COMUNE DI SEDINI	REGIONE AUTONOMA DELLA SARDEGNA	CITTA' METROPOLITANA DI SASSARI																									
<p align="center">PROGETTO PER LA REALIZZAZIONE DI UNA SINGOLA TURBINA EOLICA DELLA POTENZA PARI A 975 kWp</p> <p align="center">Sito in Comune di Sedini (SS) – Loc. “Pedru Rui”</p>																											
<p align="center">VALUTAZIONE IMPATTO AMBIENTALE Allegato B1 – DGR 45/24 del 27.9.2017</p>																											
<p align="center">PROCEDURA P.A.U.R D.G.R. n. 11/75 del 24.03.2021 “Direttive regionali in materia di VIA e di provvedimento unico regionale in materia ambientale (PAUR)”</p>																											
PROPONENTE:																											
	<p>EWT ITALIA DEVELOPMENT S.r.l. Via Giuseppe Rovani, 7 20123 Milano (MI) P. IVA 10525690961 ewtitaliadevelopmentesrl@pecimprese.it</p>																										
TITOLO ELABORATO:		CODICI ELABORATO:																									
<p>Relazione di Ottemperanza nota RAS n. 33888 del 20.12.22</p>		<p align="center">R30</p>																									
SCALA / FORMATO	DATA EMISSIONE:	OTT																									
Relazione (f.to) A4	12 febbraio 2023	PD0030-SDN.PRO.REL.R30																									
SOCIETA' COMMITTENTE		<p>SOCIETA' DI SV

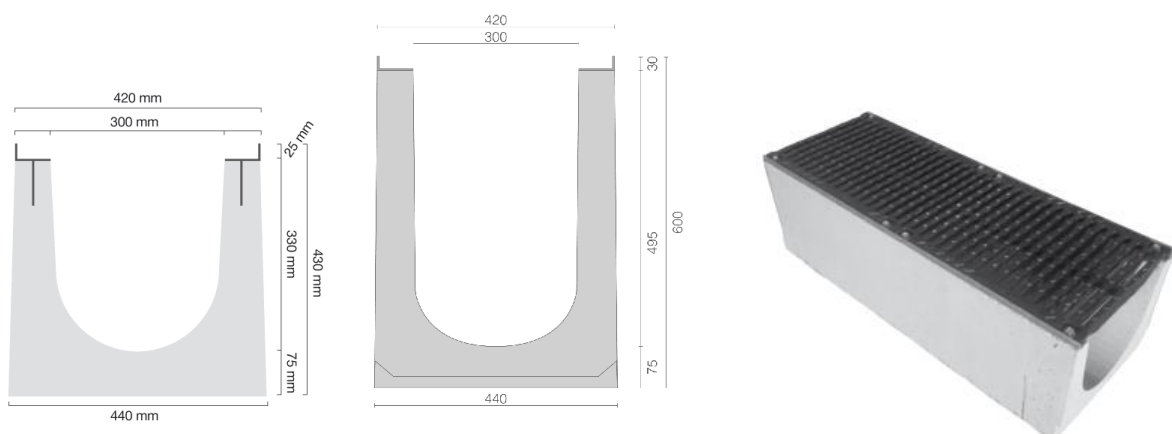
A seguito di approfondimenti istruttori della documentazione di progetto, si rileva che la piazzola di montaggio con relativa viabilità interna ricade in prossimità del FIUME_135280 e relative fasce di prima salvaguardia ex art.30 ter delle Norme di Attuazione (N.A.) del P.A.I.

Si evidenzia, inoltre, che non risulta chiaro se gli interventi sulla viabilità di accesso alla turbina, indicati negli elaborati grafici, siano di adeguamento dell'esistente o di nuova realizzazione, né le modalità di risoluzione dell'interferenza con l'alveo fluviale (es. tombino). Si chiede, pertanto, di voler riferire, in merito, attraverso specifici elaborati relazionali e grafici al fine di consentire alla scrivente Direzione generale ADIS l'espressione del parere di competenza nell'ambito del presente procedimento di P.A.U.R.

Vedasi Tavola T43 di dettaglio.

La viabilità esistente, già utilizzata dal proprietario con mezzi agricoli pesanti per raggiungere i lotti interessati, sarà sicuramente rinforzata con la tecnica del misto stabilizzato. Tale tecnica, infatti, consente di creare superfici omogenee e sicure anche in aree difficilmente raggiungibili, nel pieno rispetto dell'ambiente e dell'ecosistema. Lo spessore dello strato stabilizzante varierà, per il progetto, dai 10 ai 25 centimetri. Nella realizzazione di questo strato, sarà possibile utilizzare pietrisco, materiale di cava e inerti di recupero provenienti da demolizioni. Una volta compattato il sottofondo con l'utilizzo di mezzi meccanici ad hoc (come un rullo compattatore) sarà possibile stendere la pavimentazione in terra stabilizzata. Per realizzarla, si dovrà miscelare ai terreni presenti in situ, allo stabilizzato fine di cava o aggregati di vario genere sia un legante sia gli stabilizzanti ecocompatibili che renderanno le miscele altamente prestazionali meccanicamente e, soprattutto, impediranno l'instaurarsi di fenomeni erosivi e di degrado dovuti al transito dei veicoli per l'ordinaria manutenzione della turbina e all'azione degli agenti meteorici.

Per quanto riguarda l'interferenza tra il corso inciso e la viabilità per il trasporto delle componenti della turbina, solo per la fase di cantiere (quindi provvisoria), sarà mitigata utilizzando un canale in getto di cls per grandi portate e sollecitazioni con profilo in acciaio zincato ad L sp. 4 mm con protezione ed alloggiamento griglie in ghisa sferoidale a completa copertura del canale con ancoraggio tramite bulloni (come in figura sotto).
